高浜発電所 1 号炉、2 号炉、3 号炉及び 4 号炉 原子炉設置変更許可申請書 新旧比較表

2021年10月

関西電力株式会社

高浜発電所 1号炉、2号炉、3号炉及び4号炉 原子炉設置変更許可申請書記載（本文五号）

第 7.1 図 放射性廃棄物の廃棄施設の流路線図

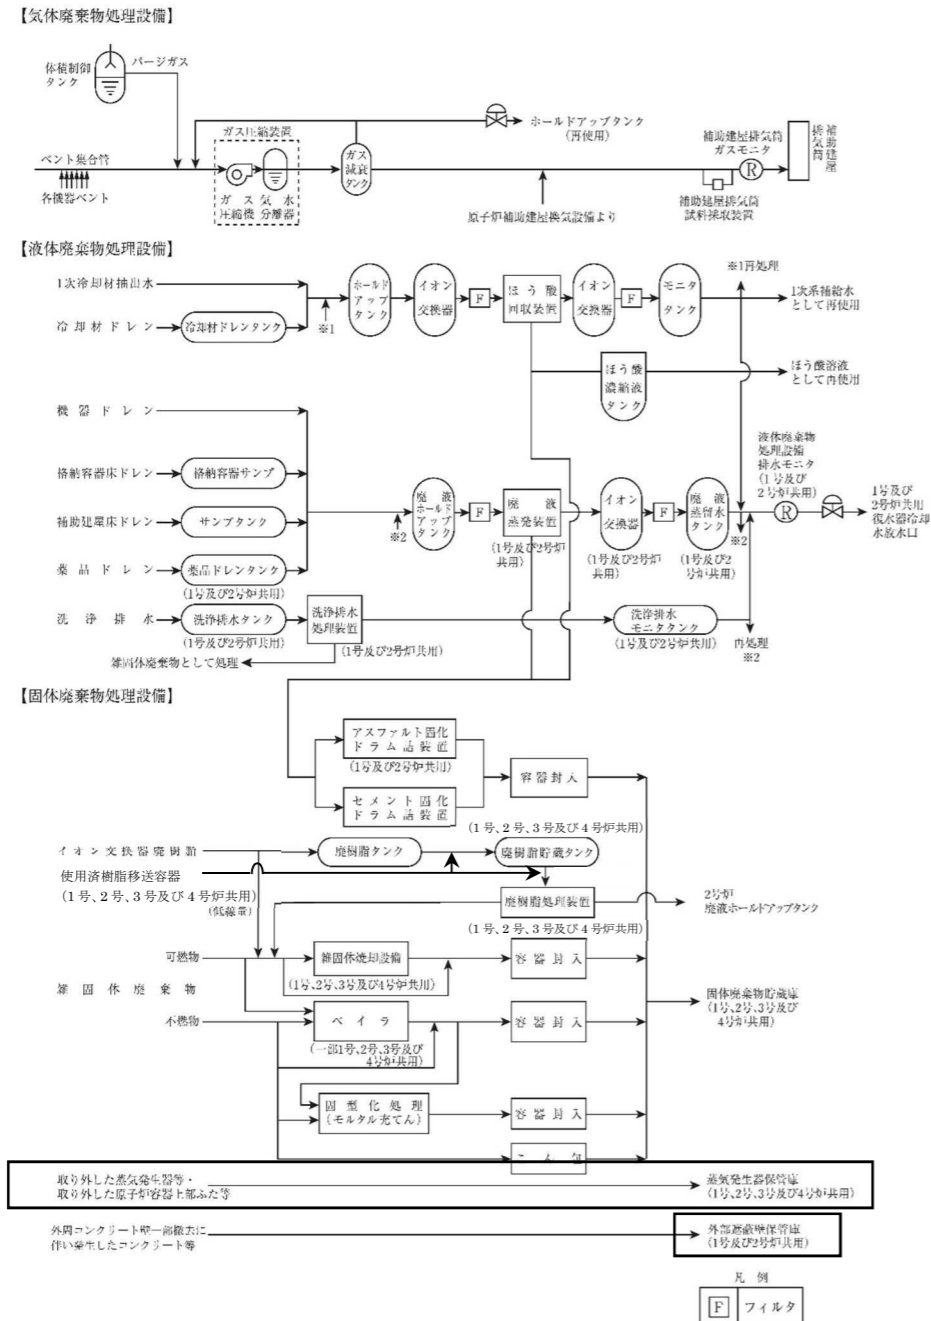
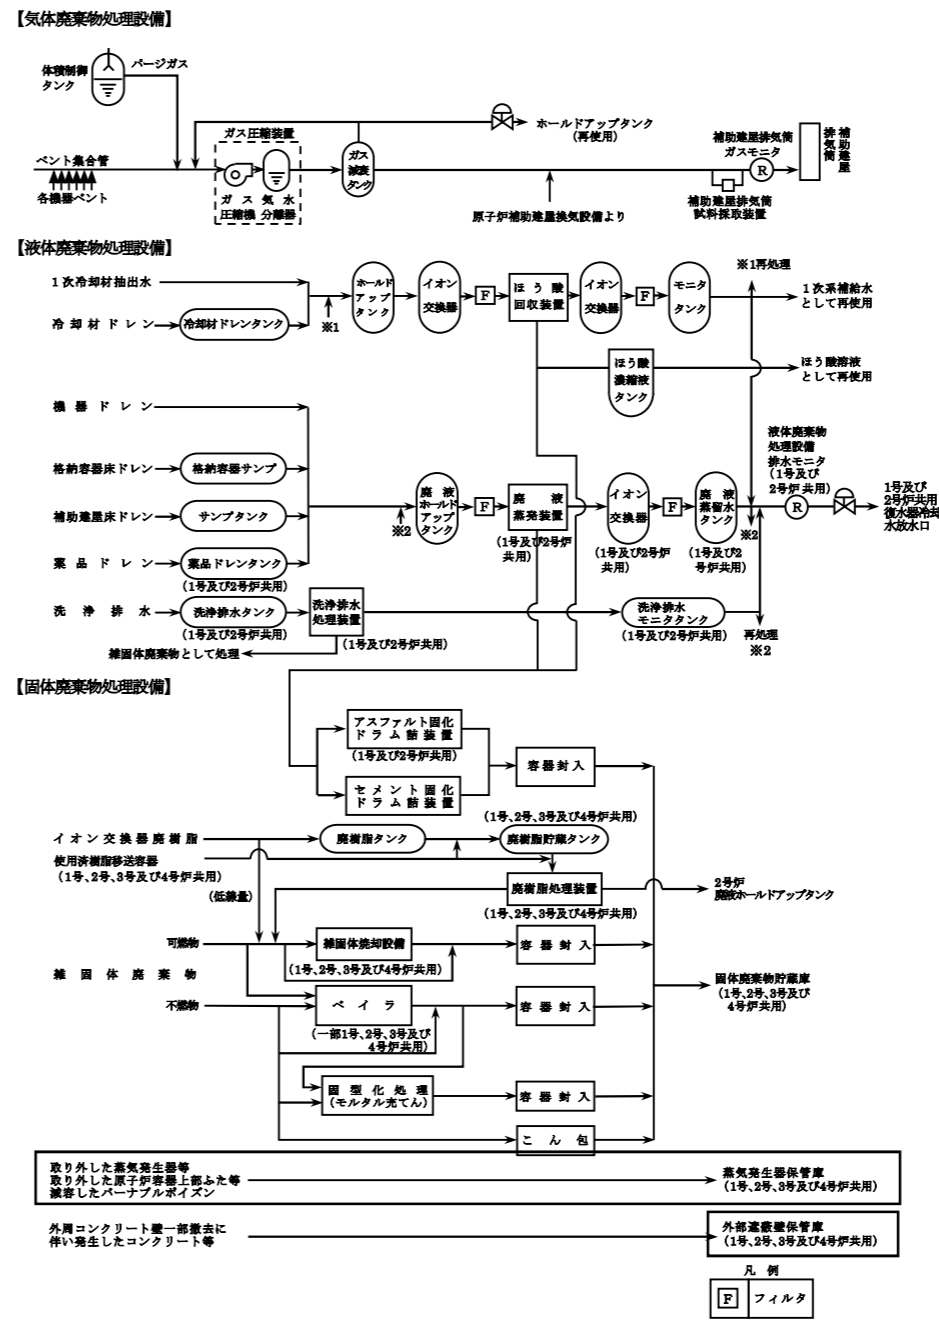
保管対象物の変更
外部遮蔽壁保管庫の共用
化

第 7.1.1 図 放射性廃棄物の廃棄施設の流路線図

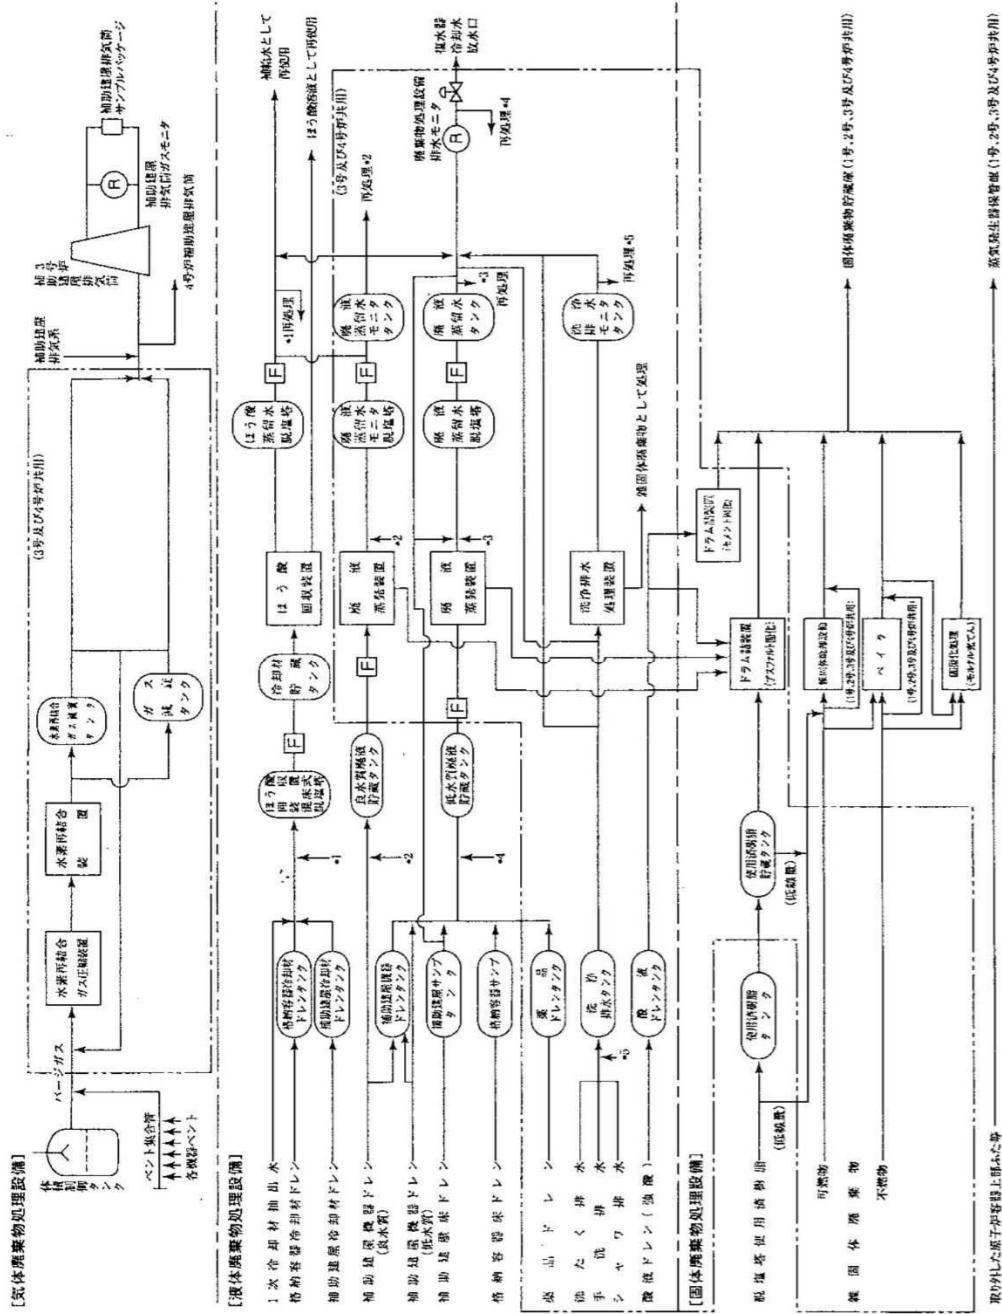
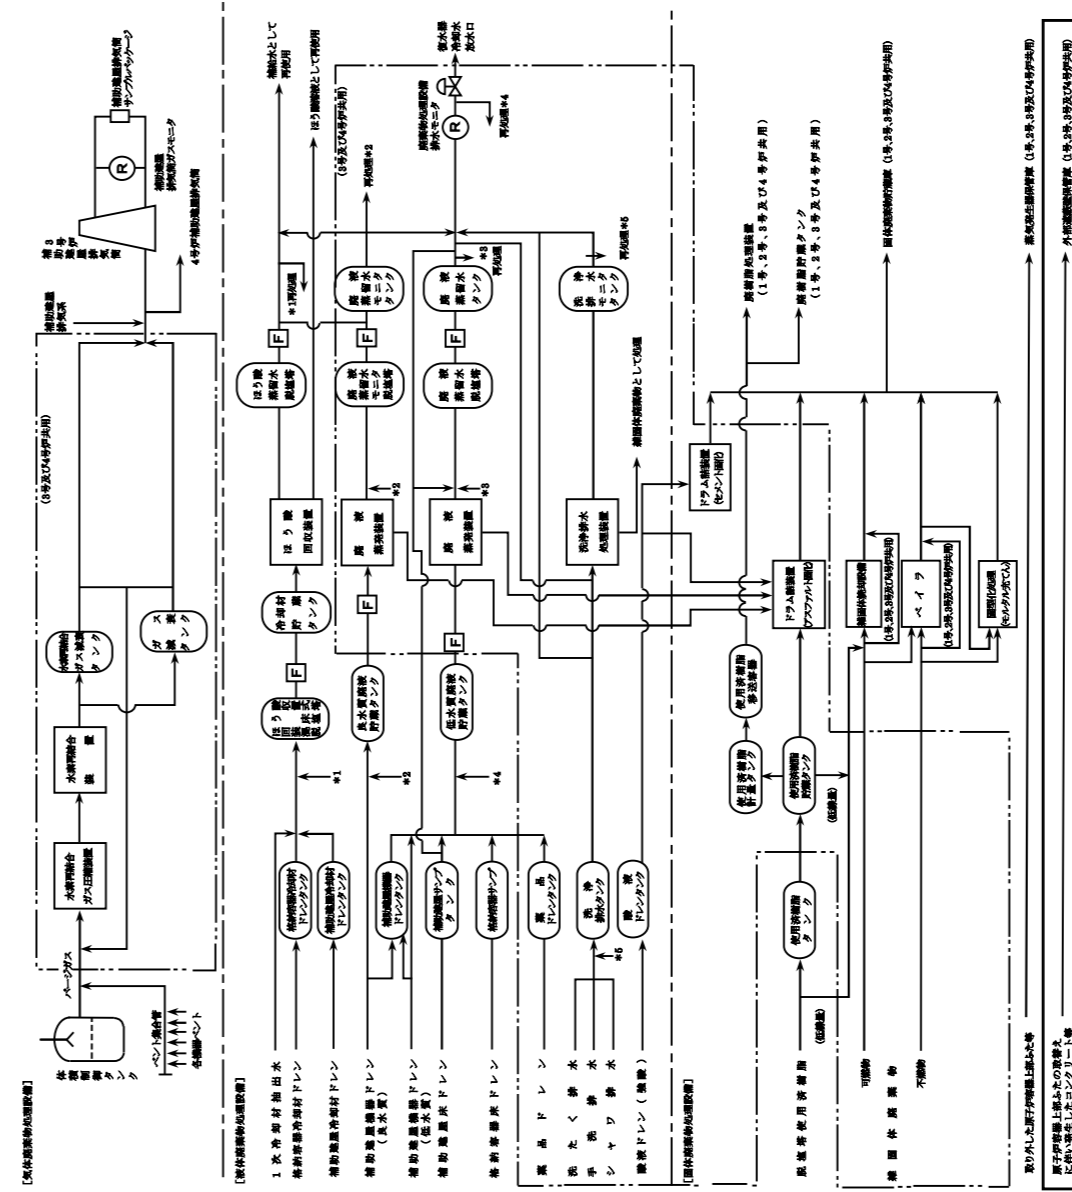
外部遮蔽壁保管庫の共用化

第 2.1.1 図 管理区域及び保全区域図

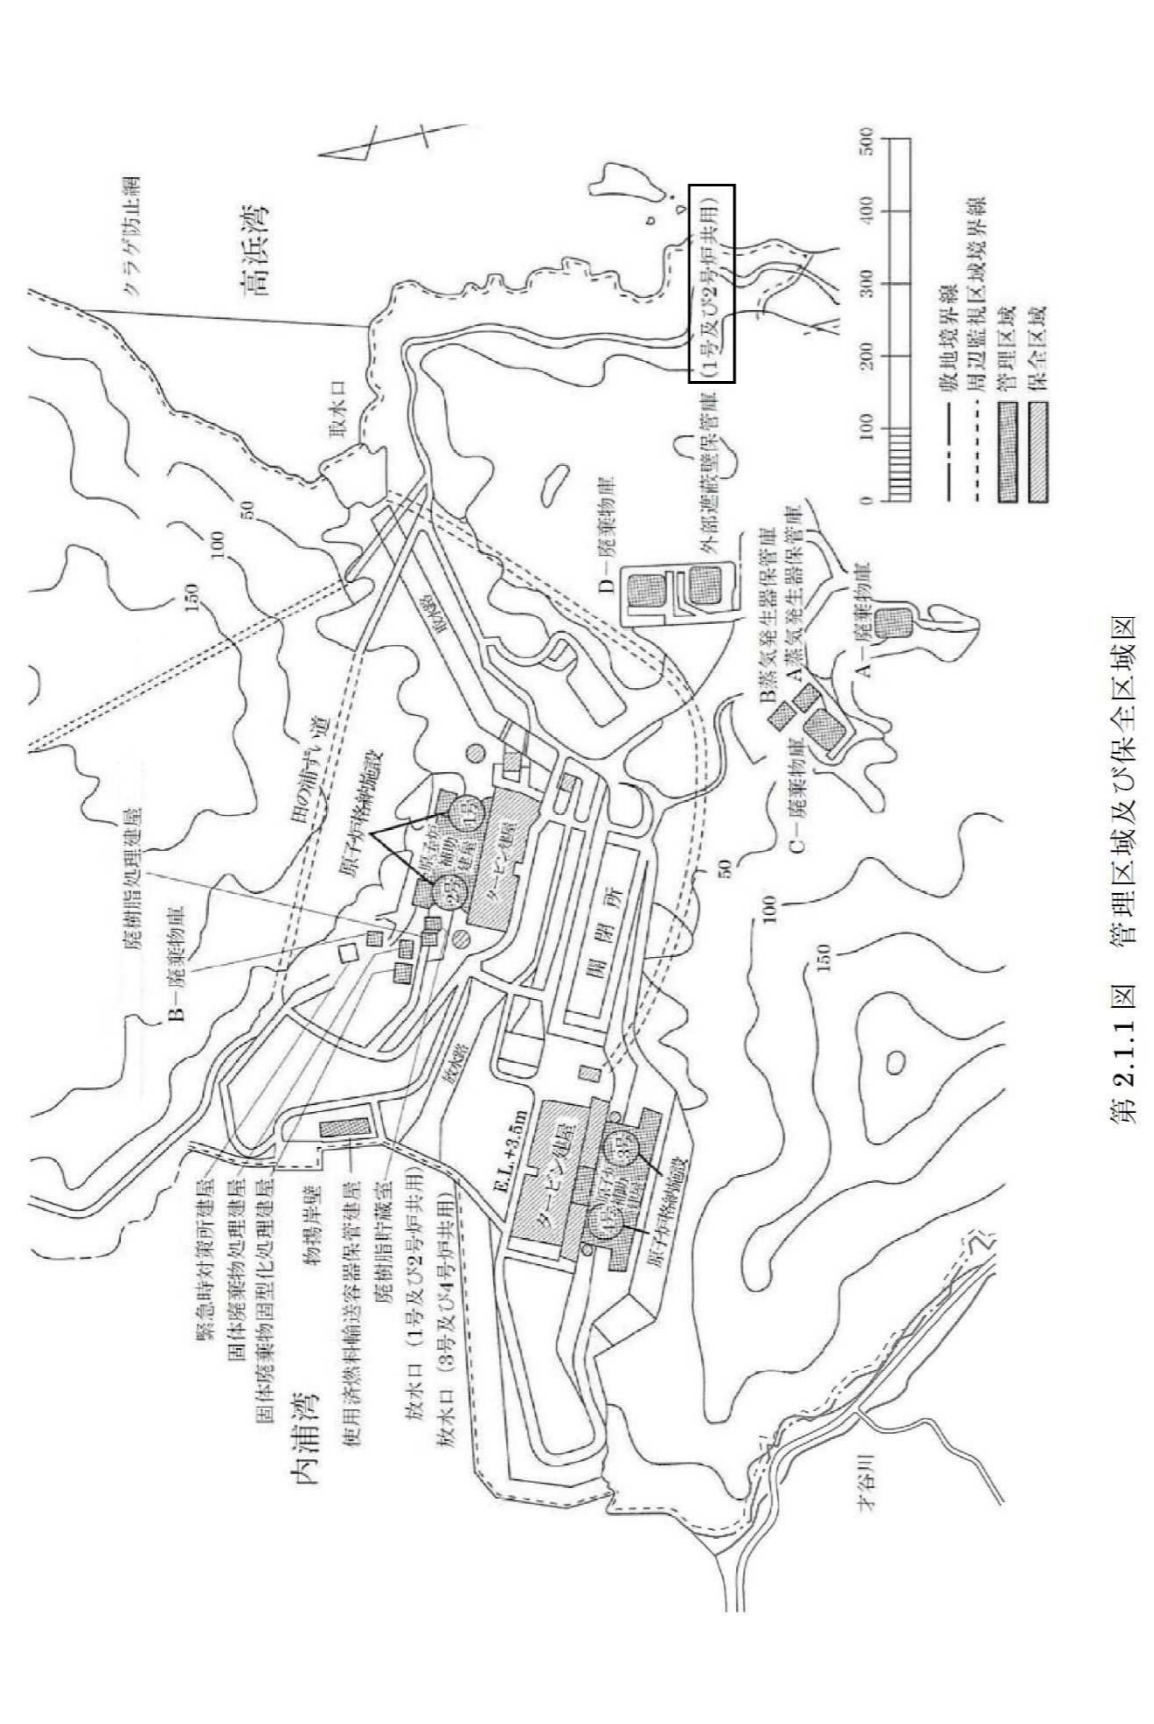
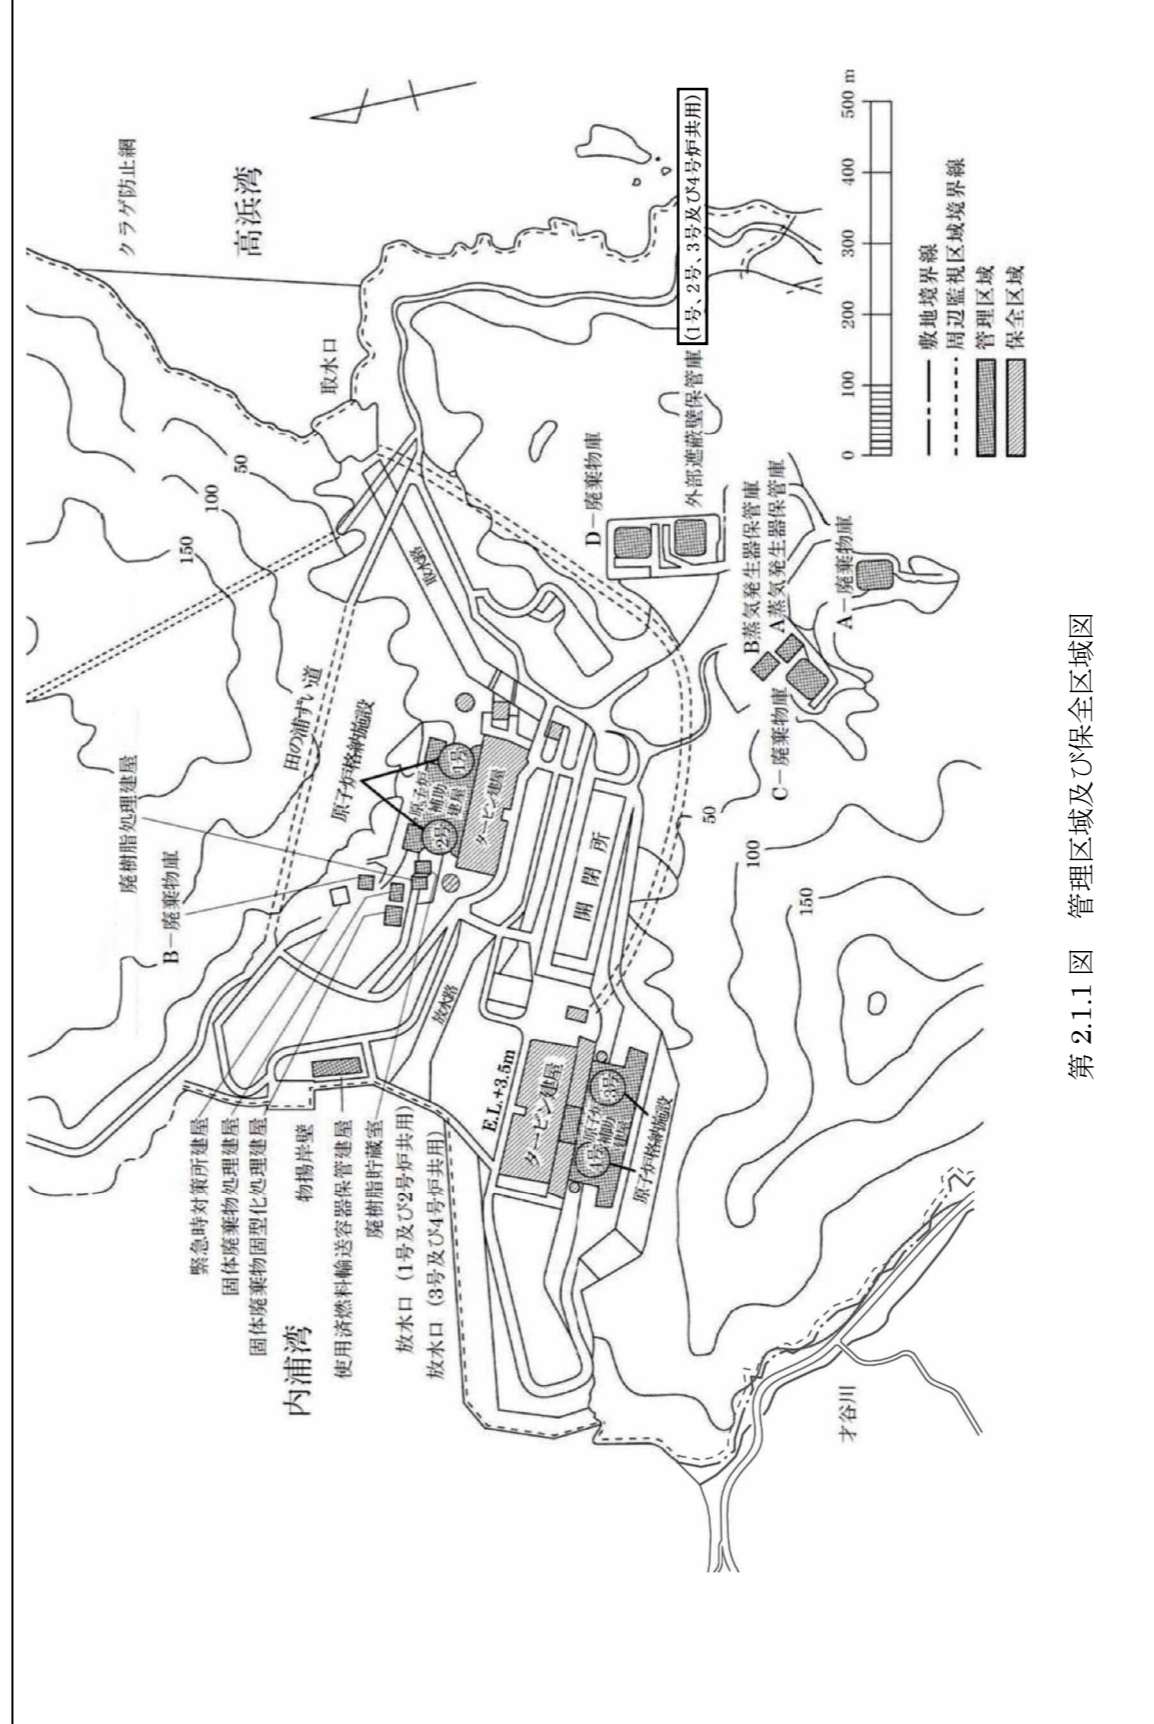
外部遮蔽壁保管庫の共用化

第 2.1.2 図 周辺監視区域図

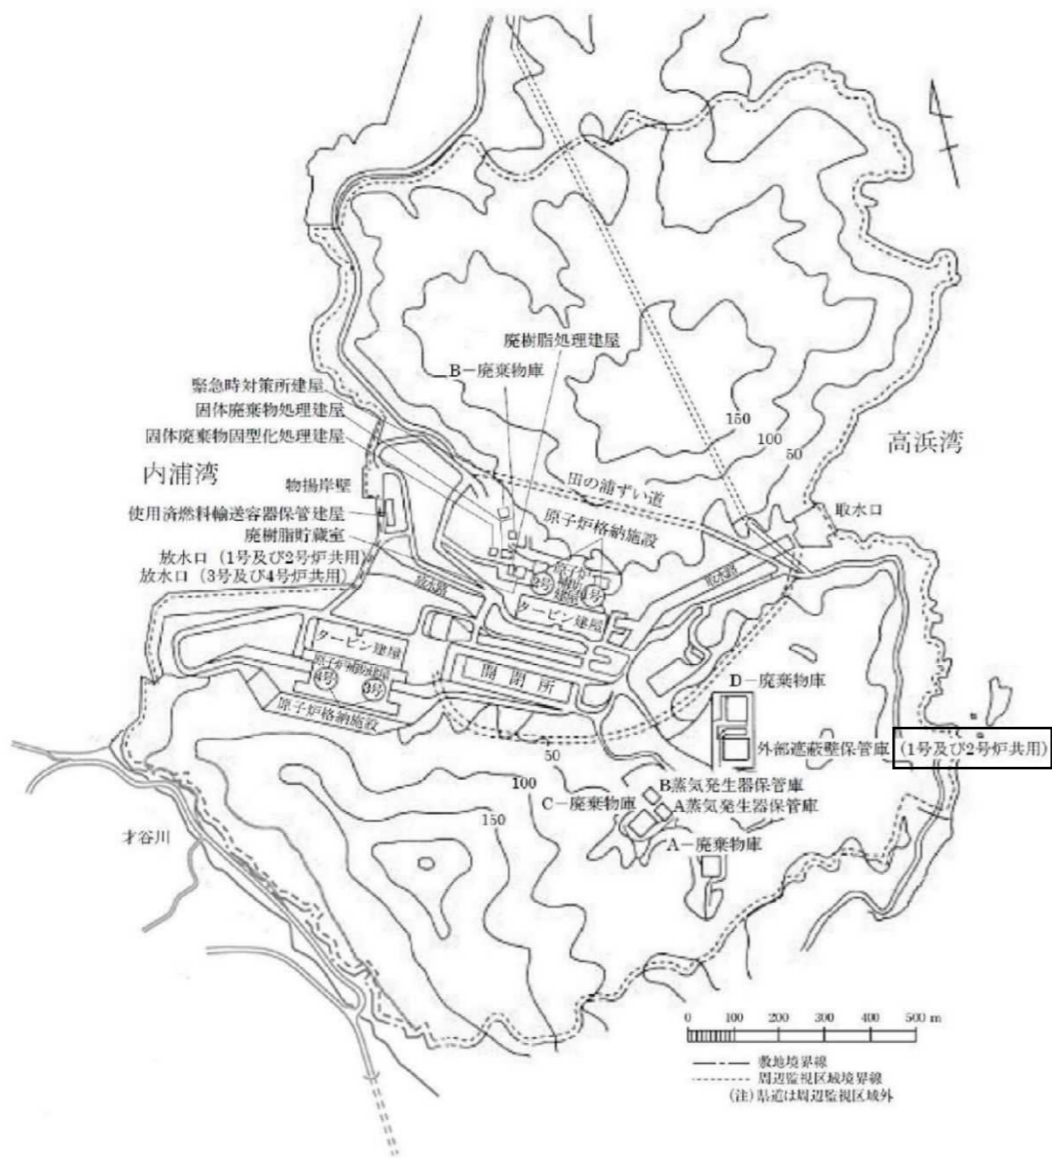
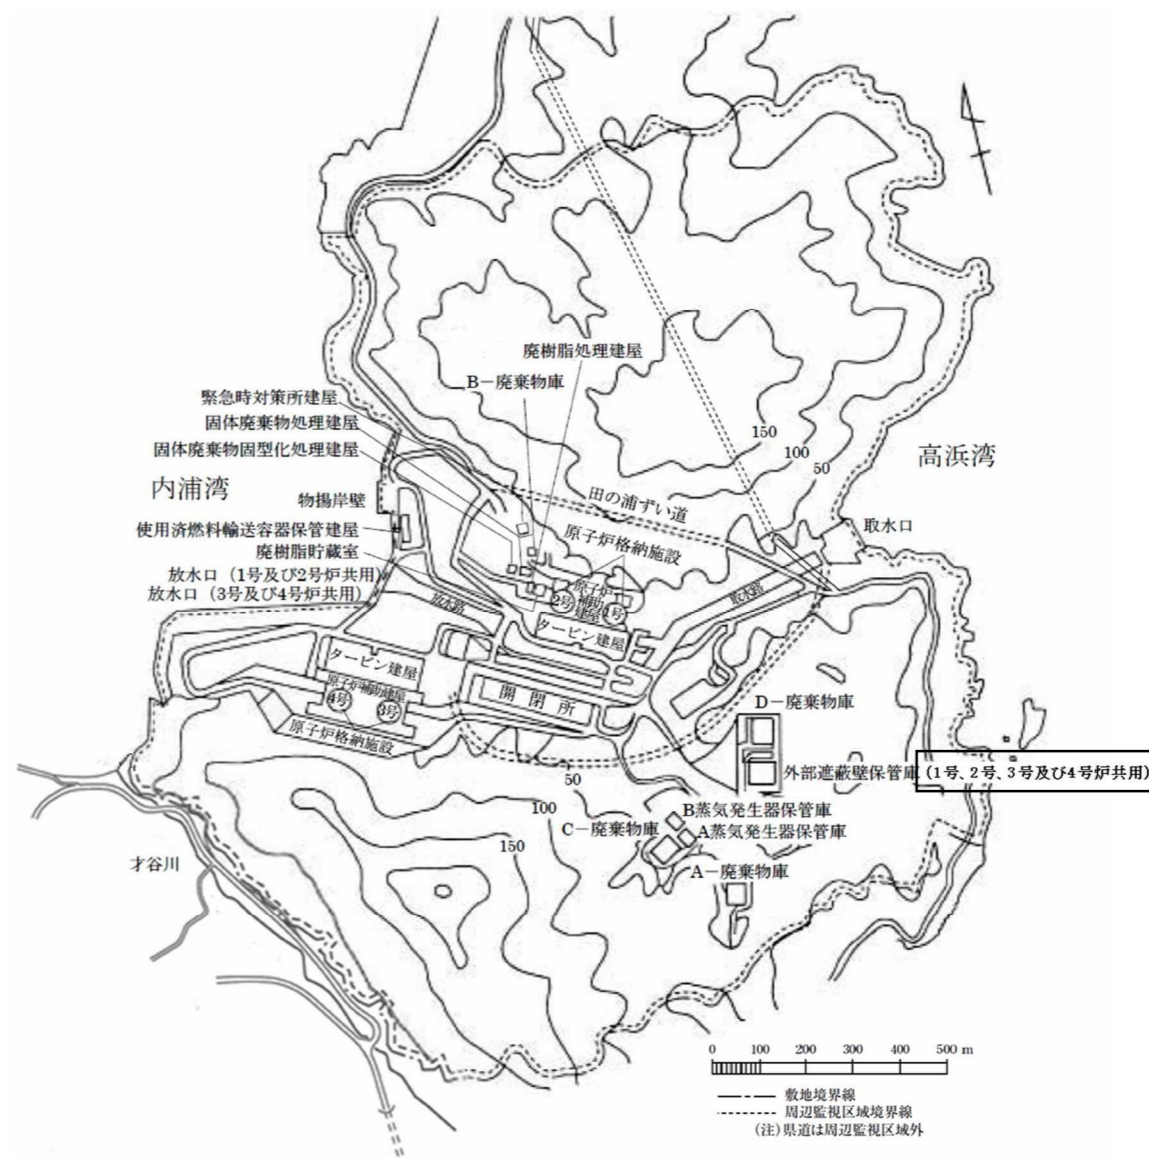
外部遮蔽壁保管庫の共用化
